**Autorité environnementale**

**Avis délibéré de l'Autorité environnementale  
sur le projet de mise à 2x2 voies de la RN 17  
entre Vimy et Avion (62)**

**n°Ae : 2015-01**

Figure 2 : Plan général des travaux. Source : étude d'impact (le nord est orienté à droite)

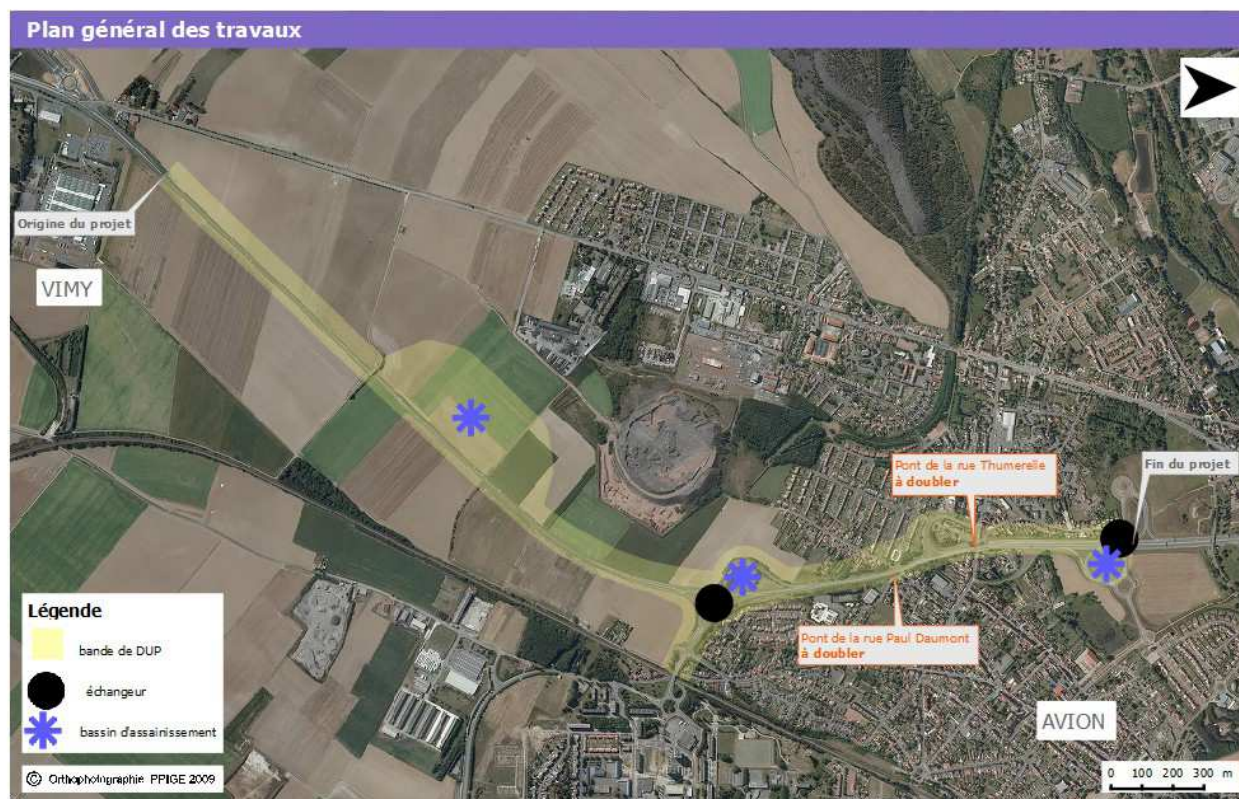
A ce stade, l'emplacement exact<sup>4</sup>, la forme et les dimensions des bassins d'assainissement ne sont pas encore précisés. Indépendamment de la question du statut réglementaire du projet au titre de la loi sur l'eau, ces informations sont importantes au regard de certains enjeux du projet.

**L'Ae recommande de préciser l'emplacement exact, la forme et les dimensions de chaque bassin d'assainissement.**

<sup>4</sup> L'emplacement retenu dans la figure 2 n'est présenté qu'à titre indicatif. Le bassin ne devrait pas occuper tout le secteur en jaune, compte tenu notamment de la présence d'une canalisation de gaz le traversant.

Figure 4 : Extrait du schéma régional de cohérence écologique de la région Nord-Pas de Calais  
Positionnement du programme par rapport à la continuité forestière est-ouest

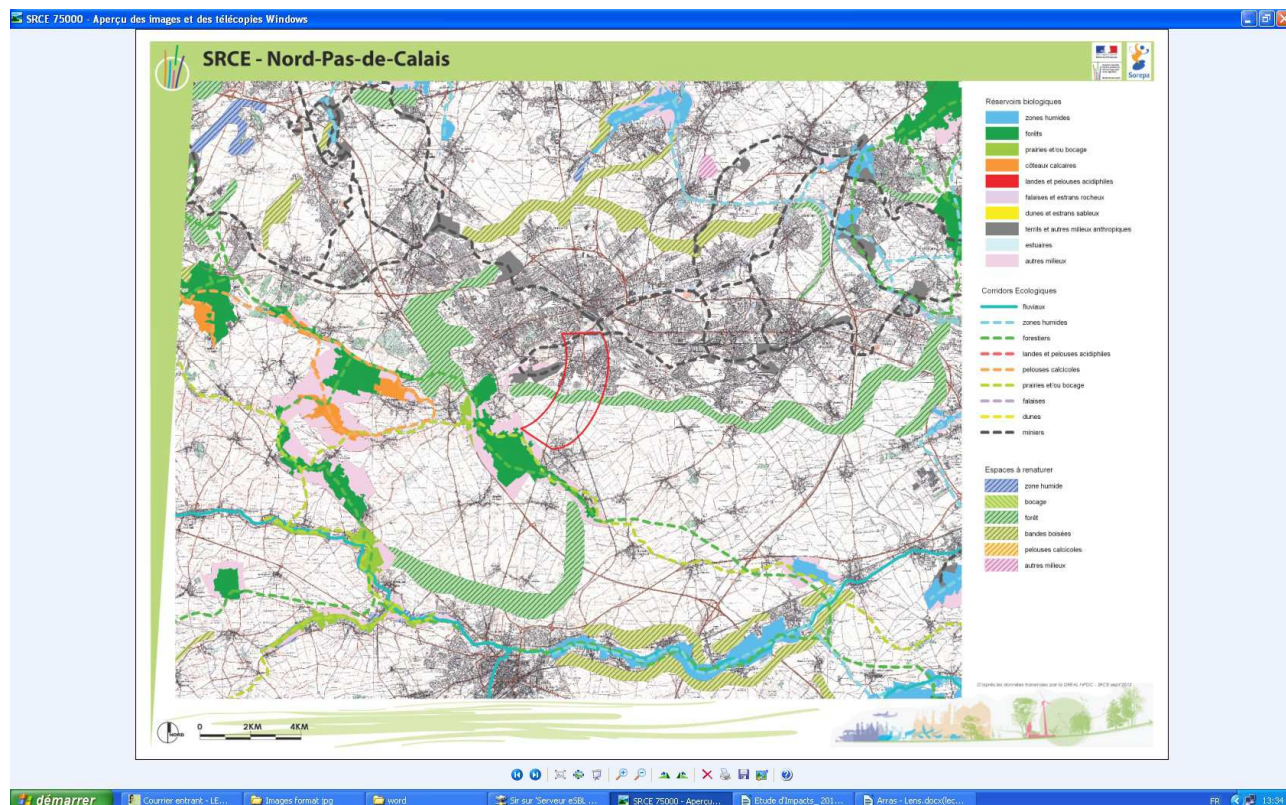
Si le boisement a bien été engagé, le suivi des effets des passages à faune met en évidence que le chemin à usage forestier ne présente en réalité aucune fonctionnalité pour la faune. La visite sur place permet de comprendre qu'il est recouvert principalement de bitume, bordé par des claustras<sup>11</sup> et ne présente aucune attractivité, ni aucune sécurité pour la faune. Les rapporteurs se sont interrogés sur son usage actuel, alors que la forêt semble aisément accessible à partir de la « route des canadiens » située à proximité<sup>12</sup>. Aucune donnée ne permet d'apprécier si la faune traverse l'axe en lisière du secteur forestier.

Le SRCE indique que cette forêt constitue un corridor écologique forestier et un réservoir biologique identifié dans le schéma régional de cohérence écologique (SRCE) récemment approuvé<sup>13</sup>. Pour l'Ae, le résultat des mesures d'évitement, de réduction et de compensation doit être garanti dans la durée.

***L'Ae recommande de rendre pleinement fonctionnels les passages à faune mis en place dans le cadre de la déviation de Thélus et Vimy, afin de réduire effectivement l'impact du programme sur la continuité forestière identifiée par le SRCE Nord-Pas de Calais.***
